①改善箇所説明図

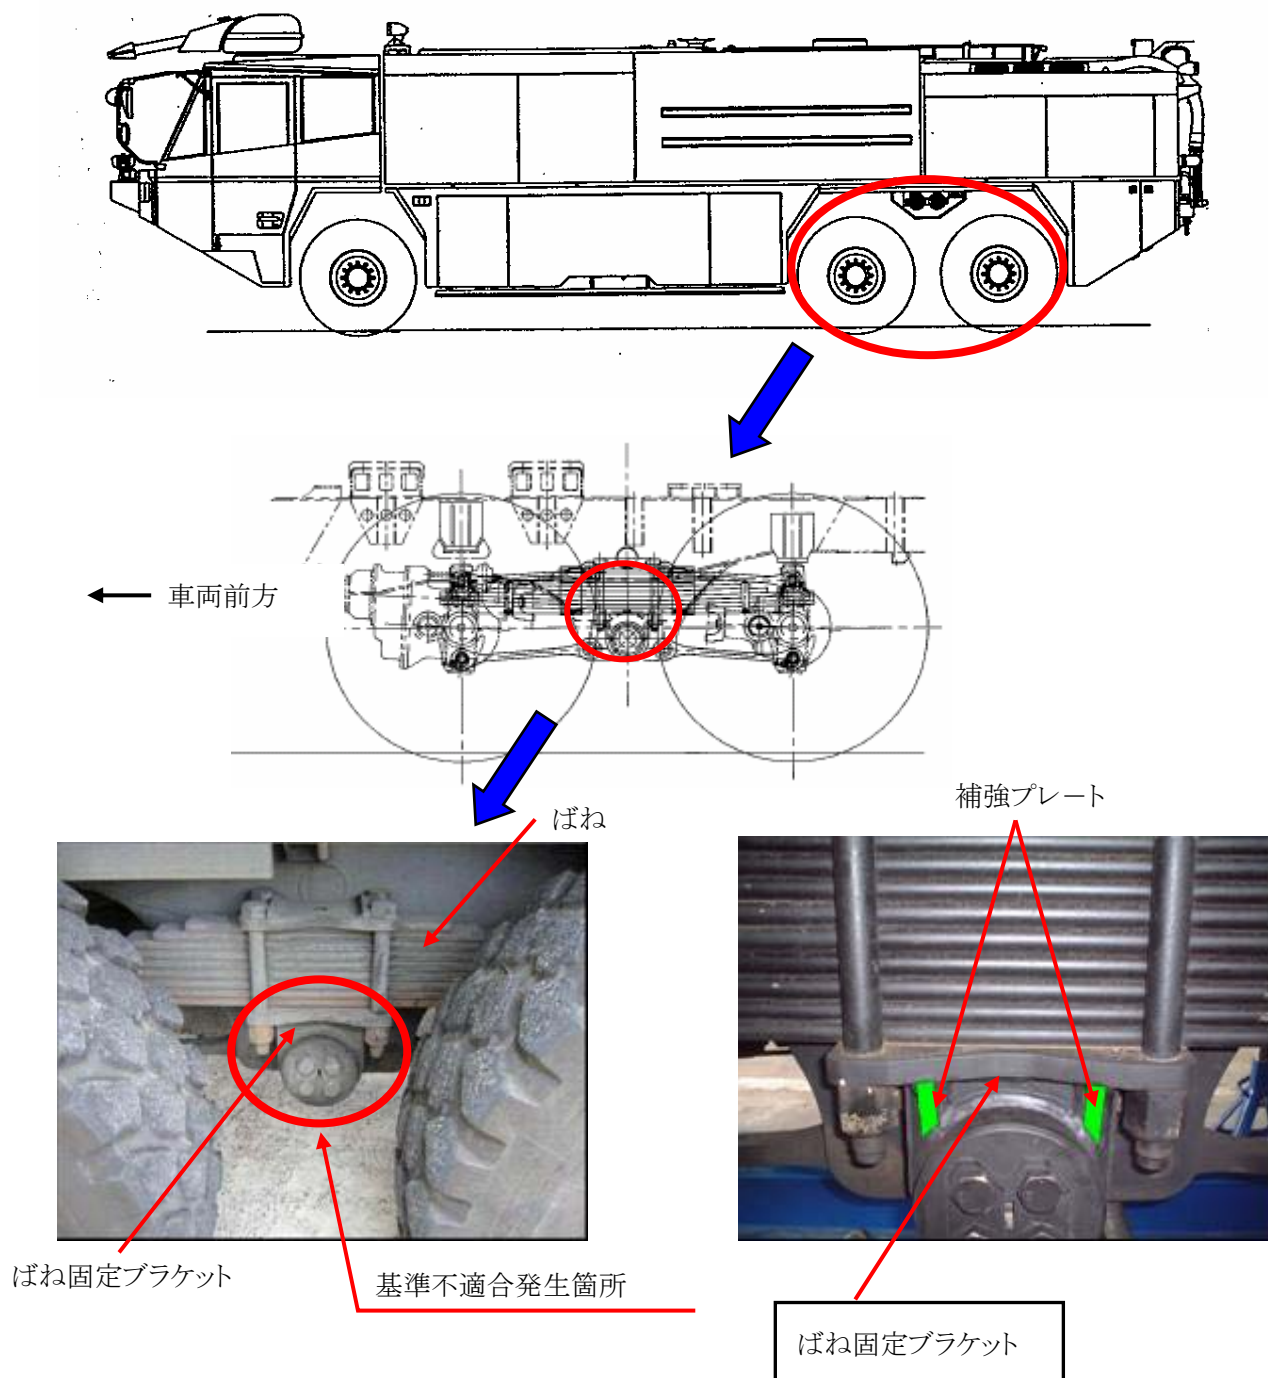
後2軸のばねを固定するブラケットの強度が不足しているため、急旋回を行った場合、固定ブラケットが破損するものがある。そのため、そのまま使用を続けると、ばねが車枠から外れて車両が傾き、最悪の場合、舵取り性能が損なわれるおそれがある。

改善措置の内容： 全車両、ばね固定用ブラケットを対策品に交換する。

識別：ばね固定用ブラケットの形状で識別する。
